先進医療審査の事前照会事項に対する回答1

先進医療技術名： 自己骨髄由来培養間葉系細胞移植による末梢動脈疾患に対する完全自家血管
 新生療法

2021年 10 月 8 日

所属・氏名： 東京医科大学病院 心臓血管外科 福田尚司

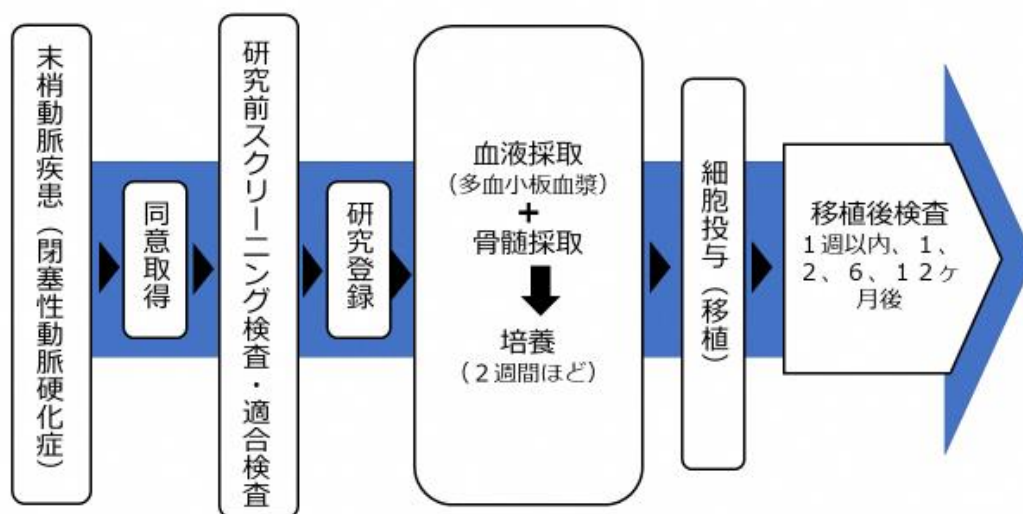
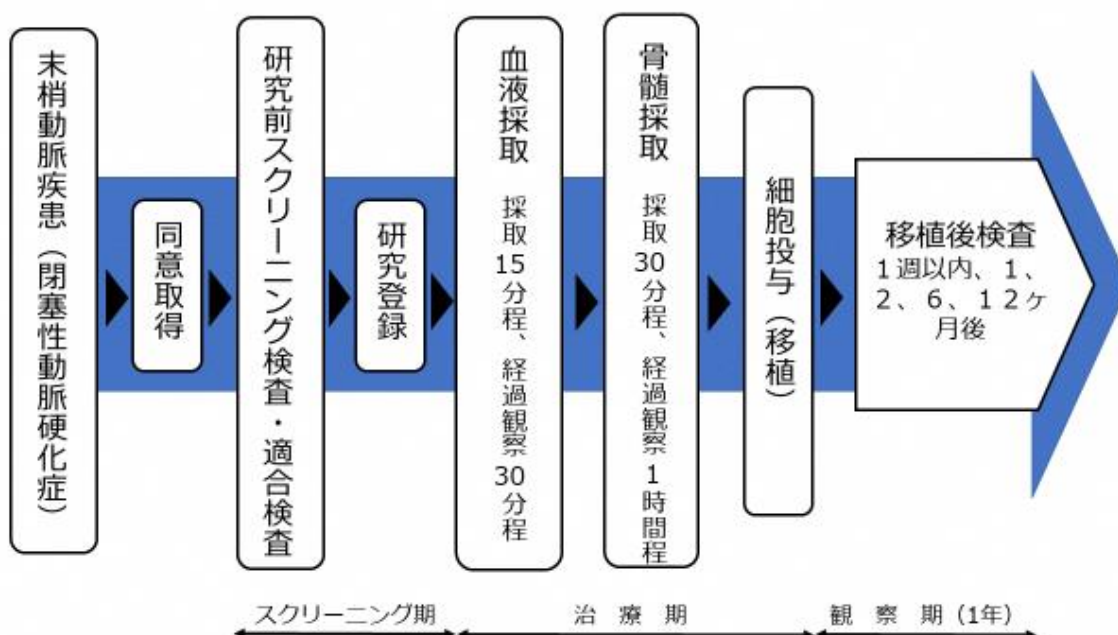
採血と骨髄採取は同時に行うのでしょうか。それぞれどのくらい時間がかかるのでしょうか。

ご指摘をありがとうございます。採血と骨髄採取は別日程で実施いたします。

その間隔は、先行研究 6 例では、最短 3 日、最長 7 日でした。(外来に来院される患者さんの都合に依存します。)

所要時間は、自己血採血は 15 分程度、その後、30 分程度経過観察いたします。

骨髓採取は、30 分程度です。先行研究 6 例では、全例が抗血栓療法を受けておりましたので、骨髓採取後、1 時間の仰臥位安静による仙骨圧迫後、出血の無いことを確認して帰宅していただきました。

シエーマを修正いたしました。
